ПАСПОРТ доступности объекта социальной инфраструктуры (ОСИ) №01

Акт обследования

объекта социальной инфраструктуры Муниципальное бюджетное дошкольное образовательное учреждение детский сад №27 «Филиппок»
к паспорту доступности ОСИ
№01

Фото 14

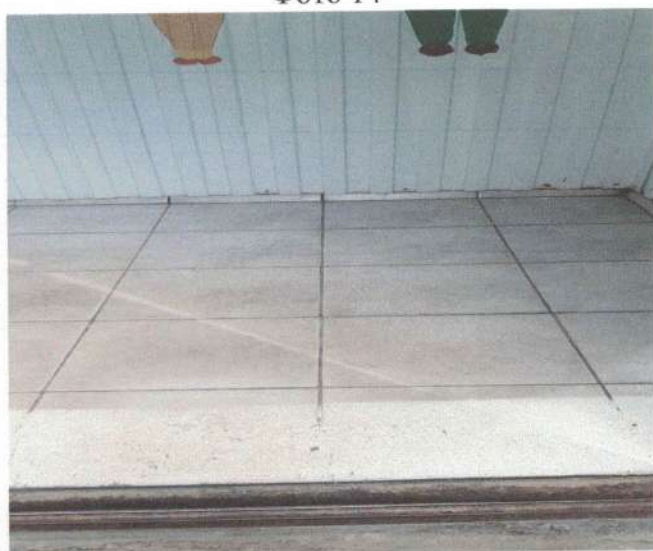
2.4	Дверь (входная)	есть	---	14	Требуется замена входных дверей с учетом требований СП 59.13330.2016	К, С, Г, О, У	Привести в соответствие с пп. 6.1.5; 6.1.7. СП 59.13330.2016 г.	<p>В рамках текущего ремонта требуется замена входных дверей с учетом требований Раздела №6 пп. 6.1.5; 6.1.7. СП 59.13330.2016 г., а именно: Дверные проемы вновь проектируемых зданий и сооружений для входа МГН должны иметь ширину в свету не менее 1,2 м. При двухстворчатых входных дверях ширина одной створки (дверного полотна) должна быть 0,9 м. При проектировании реконструируемых, подлежащих капитальному ремонту и приспособляемых зданий и сооружений ширина входных дверных проемов принимается по месту от 0,9 до 1,2 м.</p> <p>Применение дверей на качающихся петлях и вращающихся дверей на путях движения МГН не допускается. Усилие открывания двери не должно превышать 50 Нм. В полотнах наружных дверей, доступных для МГН, следует предусматривать смотровые панели, заполненные прозрачным</p>

2.5	Тамбур	есть	---	14	Высота порога превышает допустимые значение 0,014м, что не соответствует п.6.1.5 СП 59.13330.2016;	К	Привести в соответствие с пп .6.1.5, 6.2.7 СП 59.13330.2016 г.;	Обеспечить высоту порога, с сохранением притвора дверного полотна, в рамках требований п. 6.1.5 СП 59.13330.2016 (как компенсирующее мероприятие допустимо использование перекатного порогового пандуса).	если они применяются дополнительно к эвакуационным. На путях эвакуации раздвижные двери применяются при условии соблюдения противопожарных требований.
	Общие требования к зоне	нет	----	----	----	----	----	----	----

Фото 22

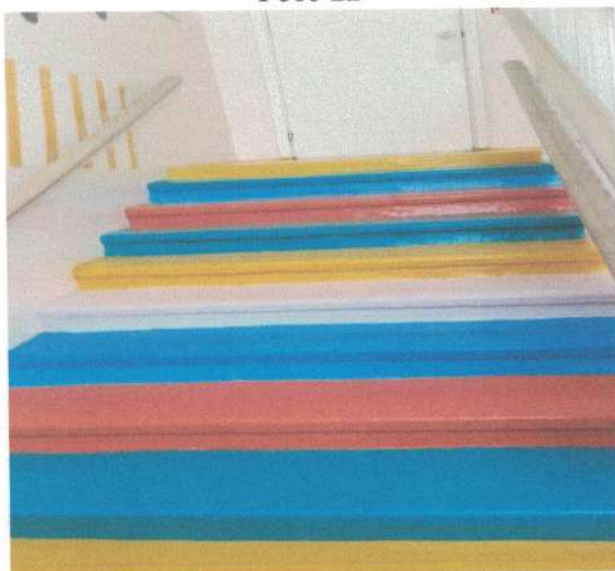
3.2	Лестница (внутри здания)	есть	----	15, 20, 21, 22, 23, 24	<p>Перила лестничных маршей не соответствуют предъявляемым требованиям СП 59.13330.2016, ГОСТ); Отсутствует контрастная маркировка оконечных ступеней лестничных маршей; Отсутствует тактильная маркировка продолжителей</p>	С, О	<p>Предусмотреть возможность замены перильного ограждения лестничных маршей с приведением в соответствие действующим требованиям ГОСТ и сводов правил, регламентирующих данную категорию; После проведения Вышеуказанных работ,</p>	<p>- Требуется замена ограждения маршевых лестниц, расположенных между этажами здания, с установкой одноуровневых поручней (высота 0,9 м.) снабженных нетравмирующих завершением, с удлинением в пределах 0,3 м., относительно марша лестницы (СП. 59.13330.2016. р. 5., п.5.1., ГОСТ Р 51261). - Обустройство противоскользящей полосы на проступях</p>
